ACTA DE COMITE TECNICO No. 01

ACTA No:	1.
FECHA:	15 DE JULIO DEL 2025
CONVENIO No.:	CONVENIO INTERADMINISTRATIVO No. SPOPM-CONV-010-2025 DEL 14 DE MARZO DE 2025.
OBJETO:	AUNAR ESFUERZOS ENTRE LAS PARTES PARA LA OPTIMIZACIÓN CELDA 01 DEL SITIO DE DISPOSICIÓN FINAL DE RESIDUOS SÓLIDOS LOCALIZADO EN LA VEREDA LA PRIMAVERA E IMPLEMENTACIÓN DE ACCIONES DE FORTALECIMIENTO AL PROCESO DE APROVECHAMIENTO, PARA GARANTIZAR LA BUENA PRESTACIÓN DEL SERVICIO PÚBLICO DE ASEO EN EL MUNICIPIO VALLE DEL GUAMUEZ, DEPARTAMENTO DEL PUTUMAYO.

PRESUPUESTO ADICIONAL POR MAYORES CANTIDADES DE OBRA

Foto No. 1 liberación residuos sólidos sobre talud afectado con fallas de estabilidad

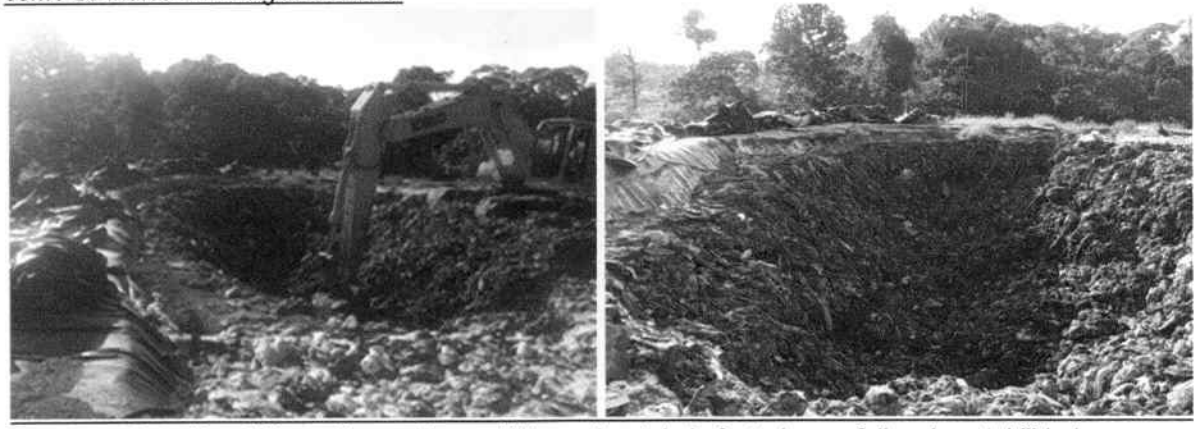
Durante el desarrollo de los trabajos y en la etapa de operación diaria, movimiento y conformación de los residuos sólidos, se ha evidenciado el fracturamiento progresivo del talud izquierdo existente, el cual, producto de las características geotécnicas inestables del terreno y la alta saturación por lluvias, presenta movimientos continuos de masa y deslizamientos diarios, generando un riesgo inminente de colapso parcial o total de los residuos sólidos confinados.
La situación descrita no solo afecta la seguridad operativa del sitio, sino que también excede las cantidades de obra inicialmente previstas en los diseños y análisis previos, siendo técnicamente necesario realizar trabajos adicionales de estabilización, reconformación y refuerzo del talud afectado, para garantizar la adecuada funcionalidad, sostenibilidad y perdurabilidad de la celda.
Debido a la falla que se presenta se tuvo la necesidad de mover los residuos sólidos que estaban conformados sobre el talud al centro de la celada para alivianar peso del talud fracturado y con problemas de deslizamiento para evitar el colapso de los residuos sólidos y de lixiviados a la parte baja de la celda como se indica en la siguiente foto.

De no atenderse de manera oportuna la conformación y estabilización del talud, se prevé un colapso estructural del confinamiento de residuos, lo que provocaría una liberación descontrolada de lixiviados y desechos sobre el medio natural, afectando:

- *Autorizar una adición presupuestal para incluir las actividades de conformación, reconformación y estabilización del talud izquierdo de la Celda 01 del nuevo sistema, así como las obras complementarias necesarias para mitigar los riesgos descritos.*
- *Definir de manera conjunta los ajustes al cronograma y costos del contrato, a fin de asegurar la correcta ejecución técnica, administrativa, financiera y ambiental del proyecto.*
